**WSZYSCY WYKONAWCY**

**Dotyczy: przetargu nieograniczonego na budowę Centrum Integracji Obywatelskiej w Przeźmierowie**

Informuję, że do specyfikacji istotnych warunków zamówienia w w/w postępowaniu wpłynęły zapytania. Działając na podstawie art. 38 ust. 2 i 4 ustawy Prawo zamówień publicznych poniżej przedstawiam treść pytań oraz udzielone przez Zamawiającego odpowiedzi i wprowadzone zmiany.

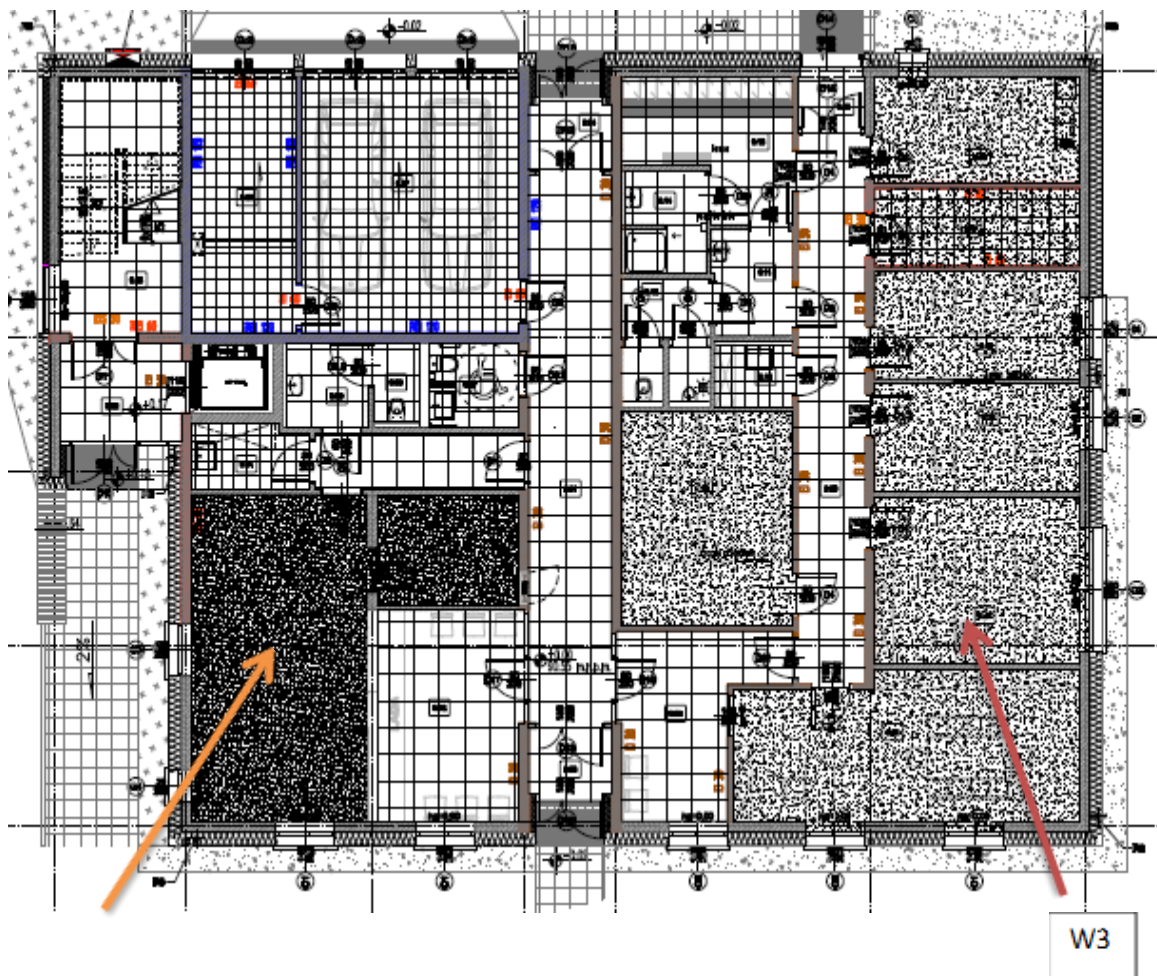
Prosimy o potwierdzenie, że oznaczenie wykładzin na rysunkach jest zgodne z poniższym rysunkiem – wynika ono z opisu technicznego, a nie legendy rysunków.

Potwierdzamy, że należy przyjąć rodzaje wykładzin w poszczególnych pomieszczeniach zgodnie z opisem (Kartą Kolorów)- ciemnoszara wykładzina występuje jedynie na parterze w obrębie pomieszczeń posterunku Policji. Na rysunkach omyłkowo zamieniono w legendzie oznaczenia wykładzin W2 i W3.

Brama garażowa segmentowa (poz.75)

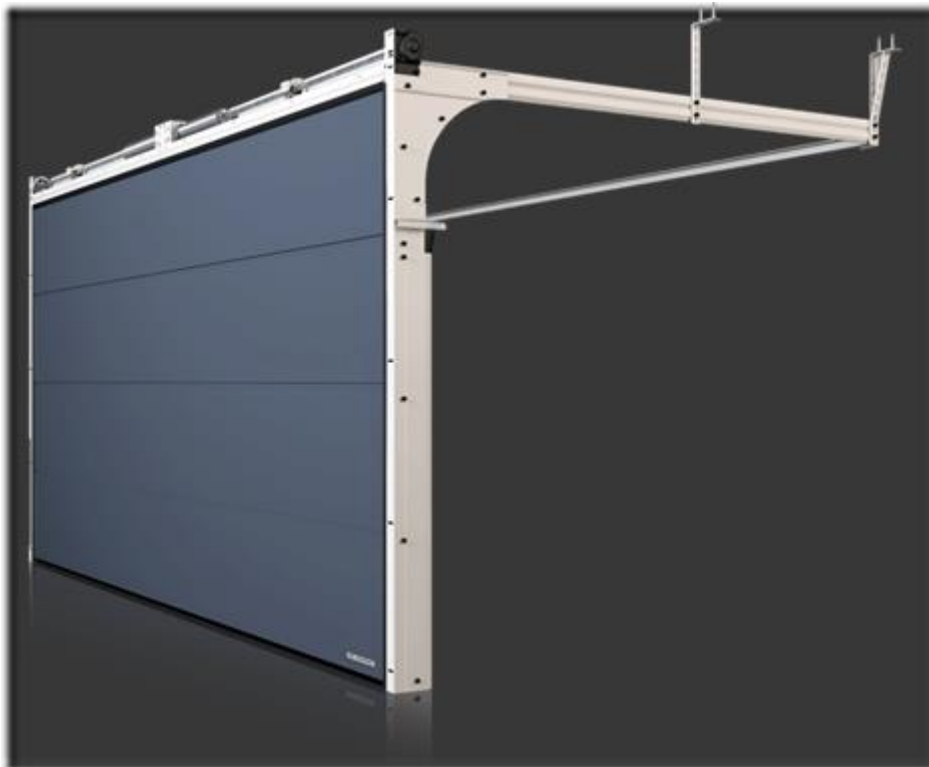
Pozycja 75 przedmiaru budowlanego – prosimy o załączenie zestawienia z opisem bram garażowych.

Konstrukcja wykonana z elementów stalowych ocynkowanych, lakierowanych proszkowo na kolor dostosowany do koloru ślusarki okiennie- drzwiowej.

Płaszcz bramy zbudowany z paneli o grubości ok. 60 mm, izolowany termicznie pianką poliuretanową, o współczynniku przenikania ciepła ok. 0,37W/m<sup>2</sup>K. Pomiędzy panelami elastyczna osłona międzypanelowa montowana od strony wewnętrznej na profilu aluminiowym, uszczelnienie międzypanelowe, ukryty zawias. Dodatkowo system uszczelnień obwodowych- podwójna uszczelka dolna, uszczelki boczne oraz uszczelka górna. Współczynnik przenikania ciepła dla całej bramy min. 0,9W/m<sup>2</sup>K.

Panele bez przetłoczeń, lakierowane proszkowo na kolor dostosowany do koloru ślusarki okiennie- drzwiowej.

Brama wyposażona w bezpieczny układ sprężyn skrętnych oraz system zabezpieczeń elementów mechanicznych- osłony prowadnic, ruchome osłony rolek zintegrowana osłona wału sprężyn, boczne osłony wału i sprężyn oraz elastyczne, wewnętrzne osłony w miejscu łączenia paneli.  
Napęd elektryczny z akumulatorem awaryjnego zasilania, mechaniczną blokadą wózka jezdnego.- zabezpieczenie przed nieautoryzowanym otwarciem bramy. Poniżej przykładowe zdjęcie.

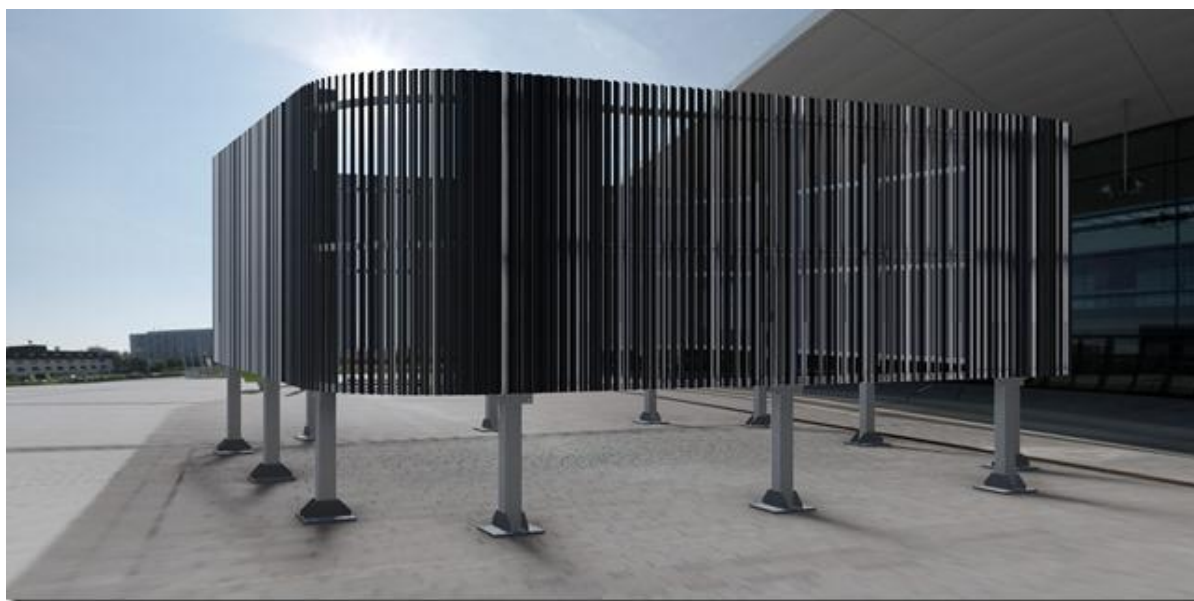
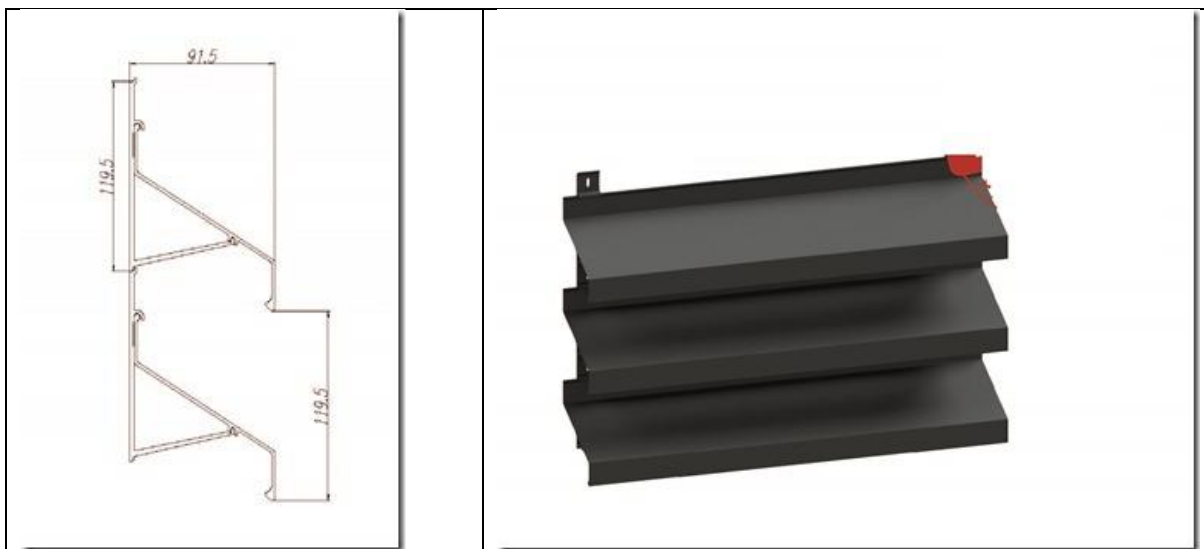
Proszę o podanie parametrów obudowa urządzeń instalacyjnych na dachu, przedmiar, klasa wykonania, dźwiękochłonność.

Projektuje się obudowę elementów instalacyjnych na dachu o konstrukcji stalowej, z profili zamkniętych ocynkowanych ogniowo, z zamocowanymi lamelami aluminiowymi systemowymi (żaluzje aluminiowe fasadowe). Wysokość obudowy – ok. 1,4m, z pozostawieniem szczeliny o wysokości min. 10cm pomiędzy pokryciem dachowym a dołem obudowy (spływ wody, niezaleganie śniegu); słupki stalowe, w rozstawie co ok. 1,0 - 1,2m, mocowane do konstrukcji stropodachu na systemowych przekładkach termicznych (NP. Z PURENITU). Lamale aluminiowe w układzie pionowym, profil lameli Z-kształtny, o wymiarach ok. 90x120mm, rozstaw co ok. 10-12cm, kolor lameli dopasowany do koloru pokrycia dachowego i elewacji z antracytowej blachy tytanowo- cynkowej. W skład obudowy wchodzi wejście- drzwi prowadzące do przestrzeni technicznej, wykonane analogicznie jak obudowa- na konstrukcji ze stalowych profili zamkniętych, z wypełnieniem lamelami, drzwi zamykane na wkładkę/ zamek patentowy.
